DELIBERAZIONE DELLA GIUNTA REGIONALE 19 novembre 2025, n. 1836

Rilascio intesa ex art. art. 4, D.L. n. 32/2019, conv. nella L. n. 55/2019 Corridoio plurimodale Adriatico Itinerario Maglie - Santa Maria di Leuca. SS 275 "di Santa Maria di Leuca". Il° lotto: Adeguamento alla sez. C del D.M. 05/11/2001 dallo svincolo Montesano - Andrano fino a S. Maria di Leuca"

Oggetto: rilascio intesa ex art. art. 4, D.L. n. 32/2019, conv. nella L. n. 55/2019 Corridoio plurimodale Adriatico Itinerario Maglie - Santa Maria di Leuca. SS 275 "di Santa Maria di Leuca". Il° lotto: Adeguamento alla sez. C del D.M. 05/11/2001 dallo svincolo Montesano - Andrano fino a S. Maria di Leuca"

Figura -2 Vincoli PTA

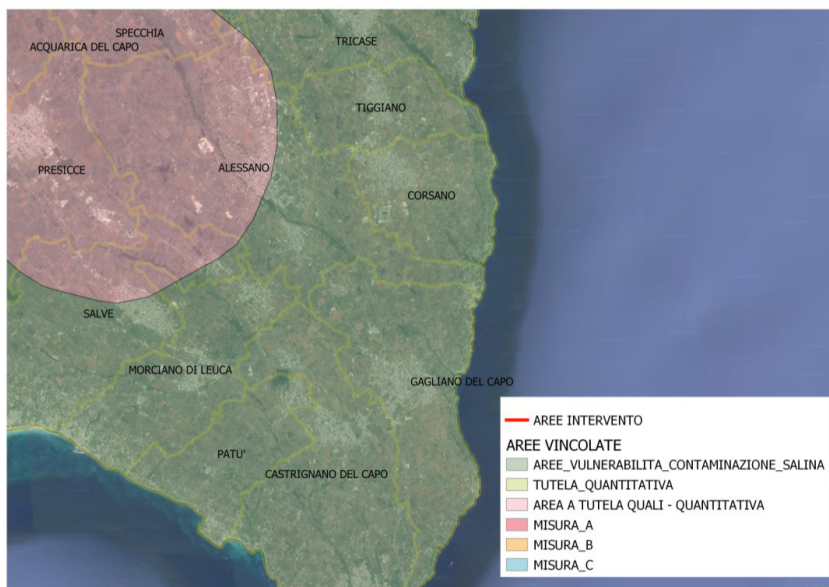
Per quanto attiene la compatibilità dell'intervento con i vincoli imposti dal Piano di Tutela delle Acque, dall'analisi degli elaborati, si è potuto valutare, che le tre alternative progettuali individuate, **non ricadono**

all'interno di alcuna delle delimitazioni perimetrali previste dal PTA approvato con D.C.R. n. 230/2009 (il cui aggiornamento è stato definitivamente adottato con DGR n.1521 del 07/11/2022) come "Zona a Protezione Speciale o a Vincolo Idrogeologico" (ZPSI), ma sono ricomprese nelle "Aree a Tutela Quali - Quantitativa" e nelle "Area a contaminazione salina".

Nel caso di prelievi di acqua da falda sotterranea, si applicano per le "aree a tutela quali - quantitativa" le limitazioni di cui alle **Misure 2.12 dell'allegato 14 del PTA (misure KTM8 dell'elaborato G - Programma delle Misure ed art. 54 delle NTA dell'aggiornamento definitivamente adottato con DGR n.1521 del 07/11/2022)**, mentre per le "aree a contaminazione salina" le **Misure 2.10 dell'allegato 14 del PTA (misure KTM8 dell'elaborato G - Programma delle Misure ed art. 53 delle NTA dell'aggiornamento definitivamente adottato con DGR n.1521 del 07/11/2022)**.

Tanto premesso, vista la tipologia di opere previste, questa Sezione, ritiene, limitatamente agli aspetti di competenza, che **nulla osti alla realizzazione delle opere in progetto**, avendo cura, durante la fase progettuale di recepire quanto disposto dal RR26/2013 in merito alla gestione delle acque di piattaforma, e durante la successiva esecuzione delle opere, di garantire la protezione della falda acquifera.

Figura 4.1. Sottopasso linea ferroviaria L= 140 metri

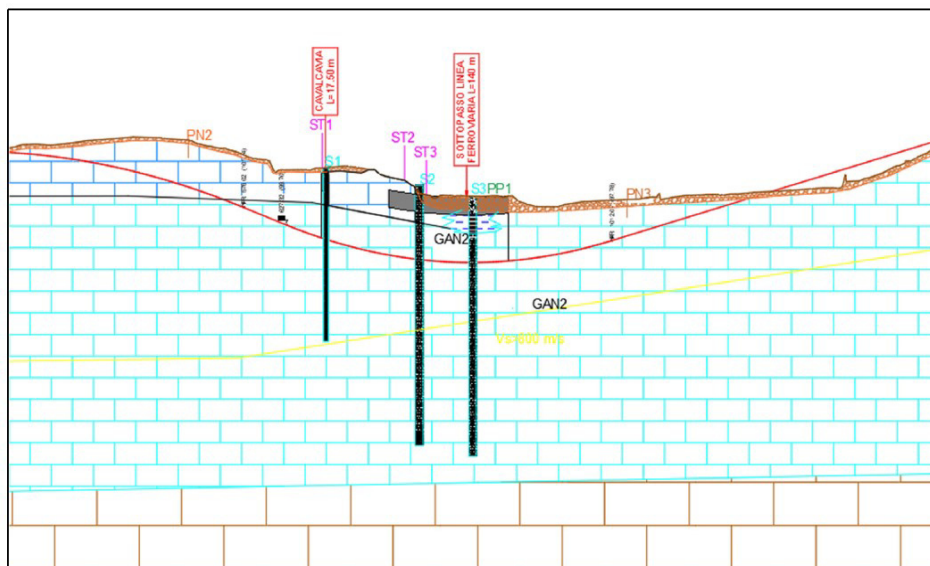
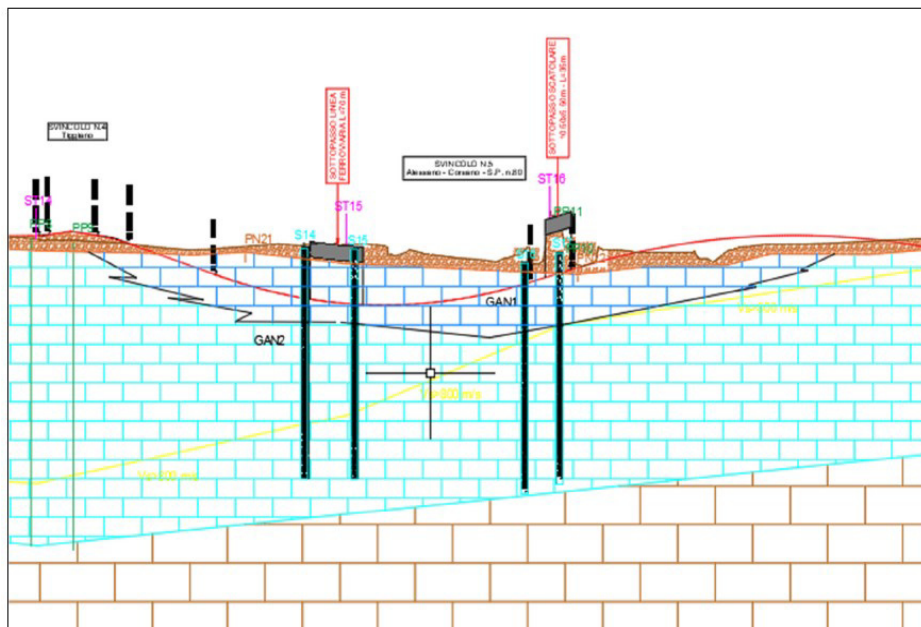
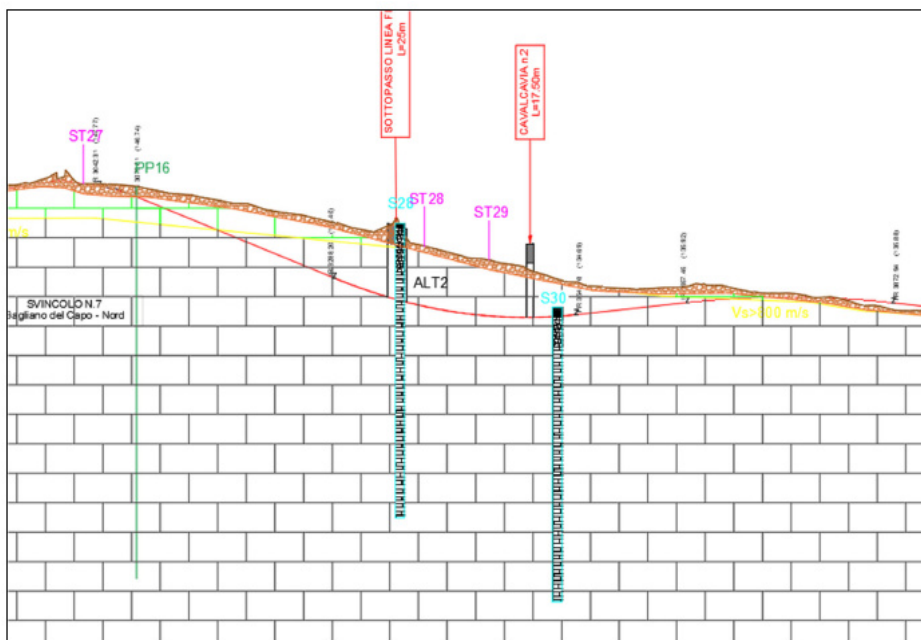
Vengono anche prodotte delle sezioni idrogeologiche in corrispondenza delle opere interrato dalla quali si evince la assenza di falde interferenti.

Stralcio dell'elaborato T00EG01GENPL01-5A Planimetria interferenze manufatti in pietra

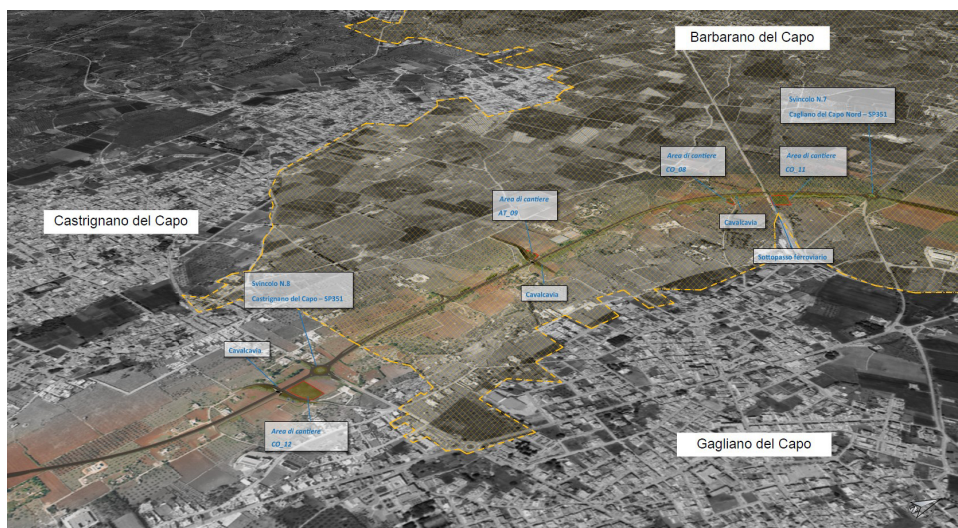
Il proponente ha predisposto una serie di planimetrie con la ricognizione dei manufatti in pietra presenti nelle aree interessate dal progetto, riportando le seguenti tipologie di manufatti:

- muretti a secco da demolire
- muretti a secco da ripristinare
- pajare censite
- pajare ricollocate
